CADANGAN PEMBINAAN PROJEK
BALAI BOMBA DAN PENYELAMAT BEAUFORT, SABAH
KPKT/CPPCSB/802/48

LAPORAN KAWALAN KUALITI
PERUNDING ARKITEK

JANUARI 2021

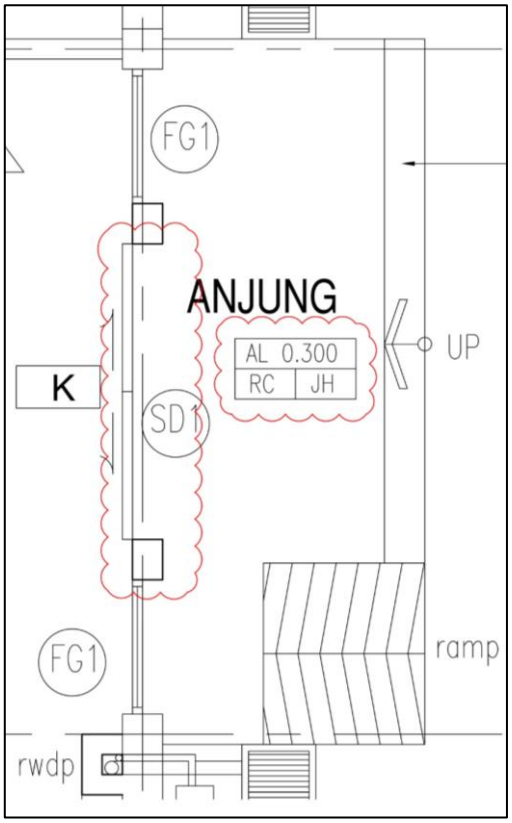
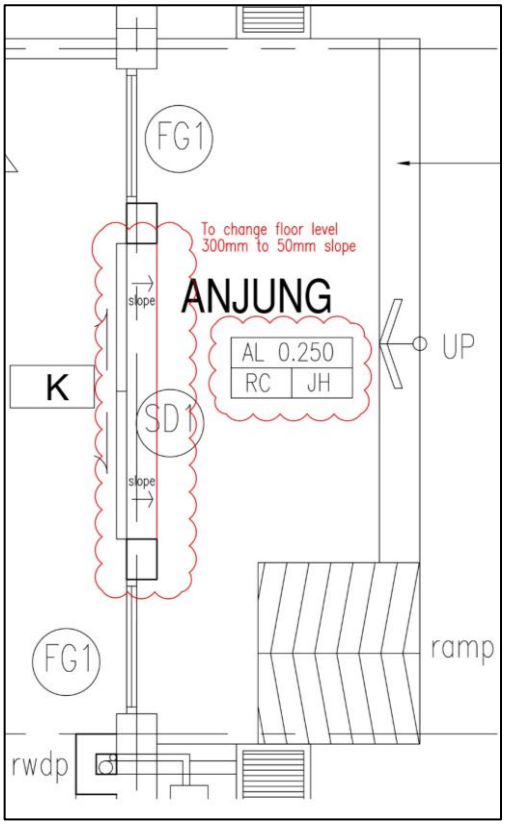
Ulasan:
Bagi mengatasi kemungkinan berlakunya tempias dan takungan air hujan di Anjung yang boleh menyebabkan limpahan ke bahagian dalaman ruang Lobi.

ii) *Floor Trap* di kawasan Laman

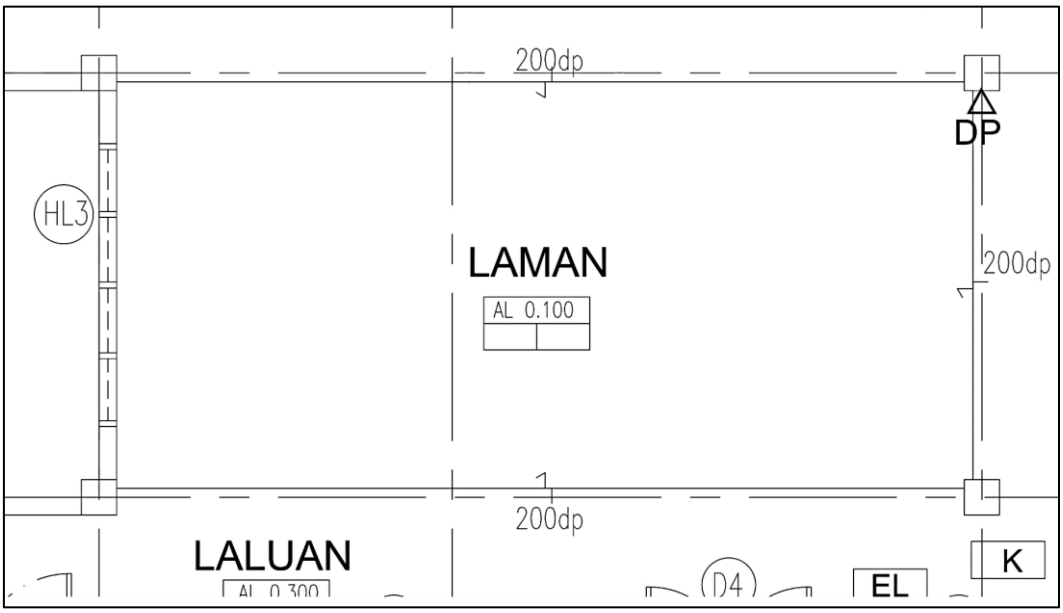
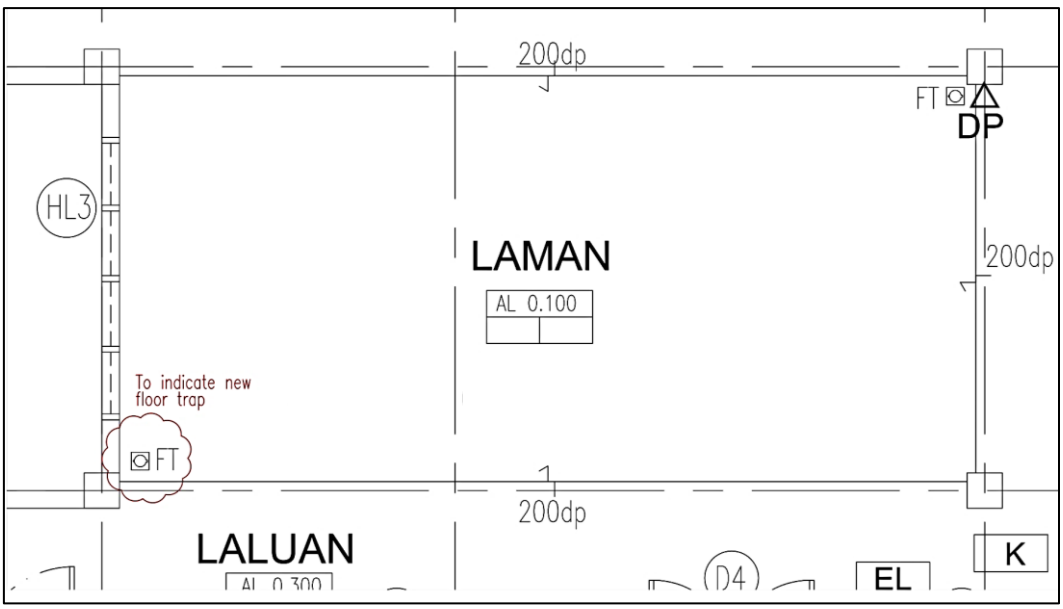
Cadangan:
Diadakan *Floor Trap* yang sebelum ini tiada dalam rekabentuk.

Ulasan:
Bagi sebarang keperluan untuk pengaliran air sekiranya kerja pembersihan atau mencuci ruang Laluan dan ruang sekitarnya dilakukan.

iii) *Sliding Window* di Bilik Kawalan

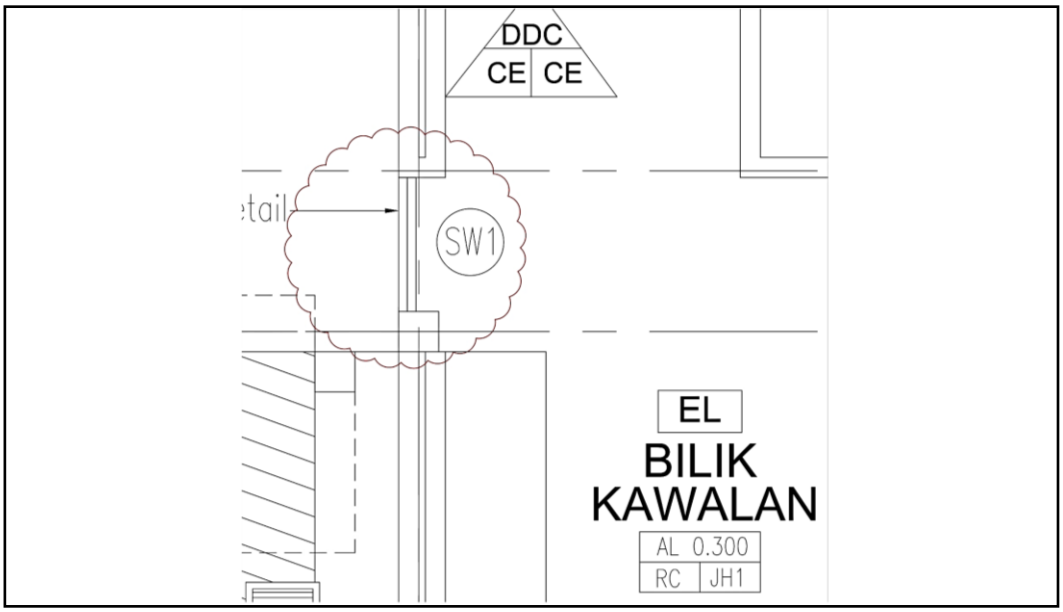
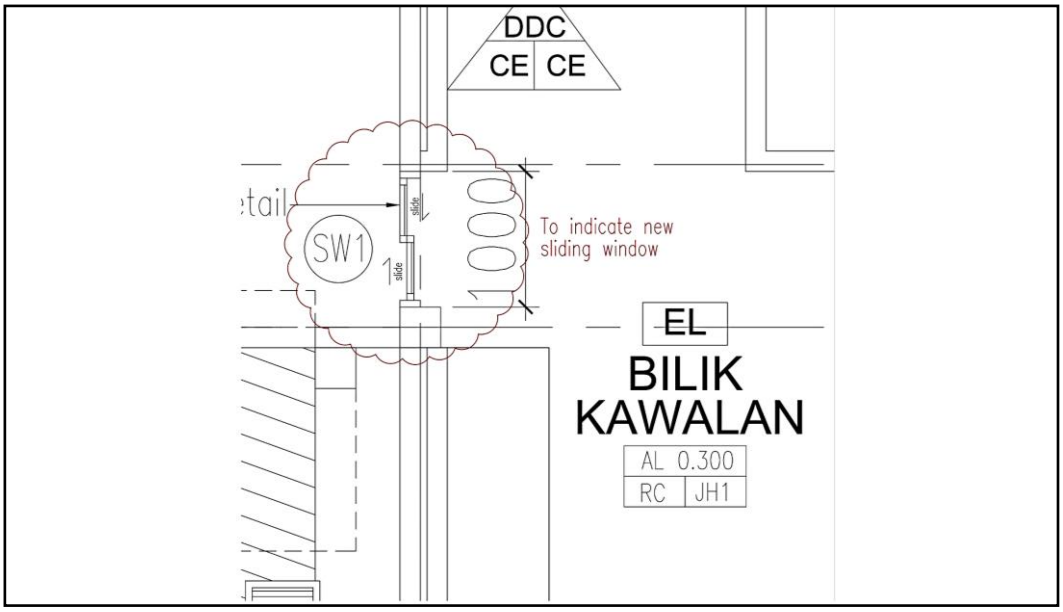
Cadangan:
Saiz dan perincian tingkap ditambahbaik.

Ulasan:
Untuk lebih praktikal dan bersesuaian dengan kelebaran bukaan pada dinding serta kedudukan petugas.

iv) *Counter Top Glass* di Kaunter Pejabat Operasi

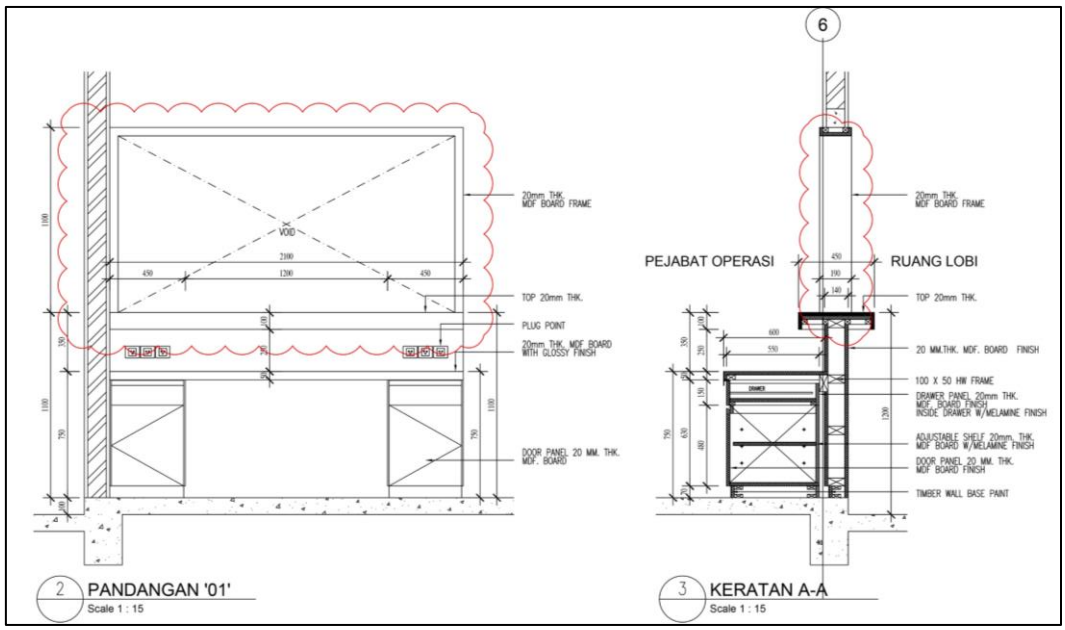
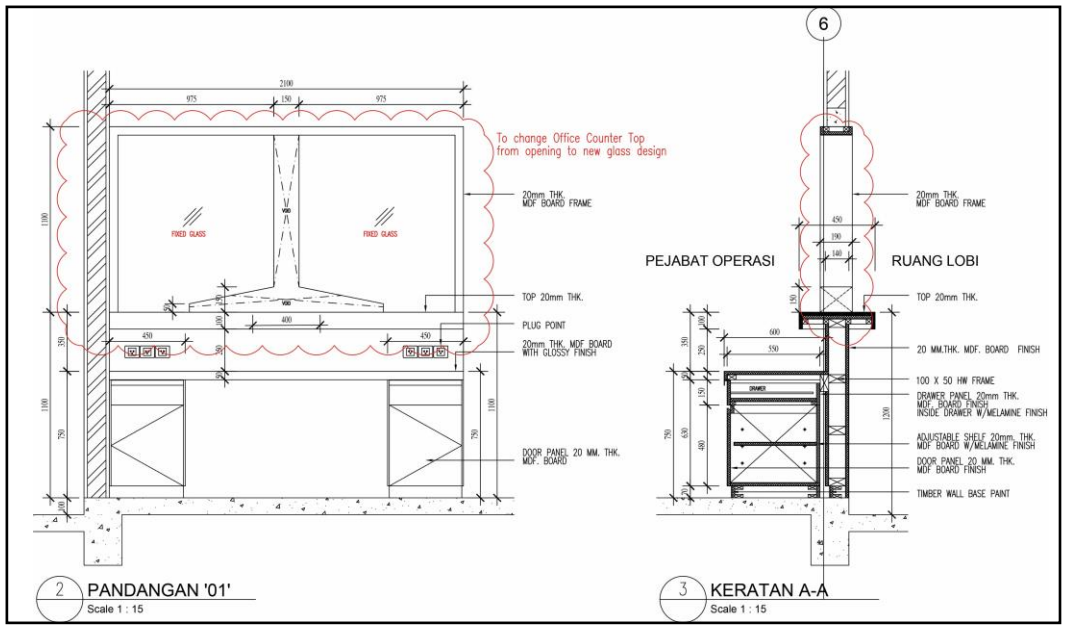
Cadangan:
Daripada hanya bukaan kepada tambahan *Glass*

Ulasan:
Bagi ciri keselamatan dan praktikaliti yang lebih baik untuk urusan di Kaunter.

vii) Kemasan Lantai di Bilik *Gymnasium*

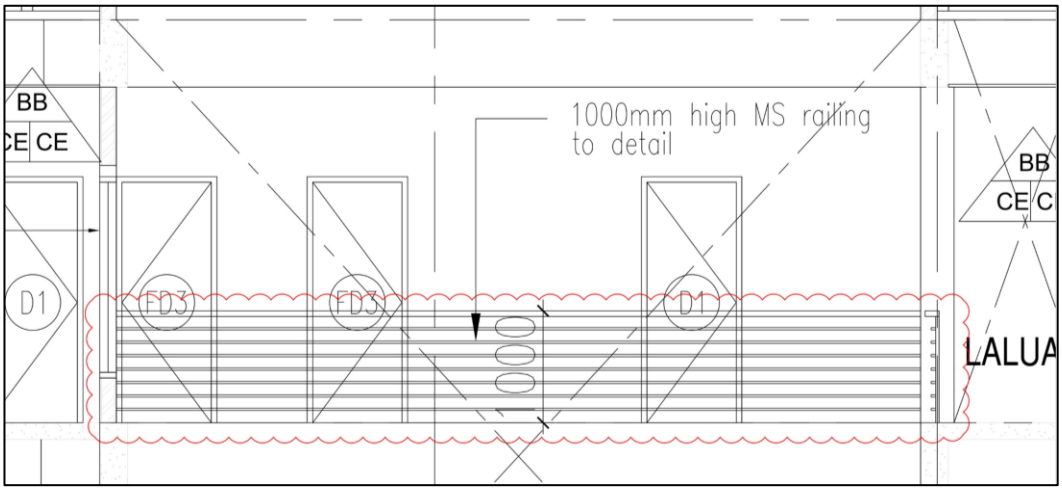
Cadangan:
Ditukar daripada *Homogeneous Tiles* kepada *Heavy Duty Vinyl Flooring.*

Ulasan:
Bagi mengatasi masalah kerosakan kemasan lantai, praktikaliti dan memberi kesan akustik yang lebih baik terutama di ruang bahagian aras bawah.
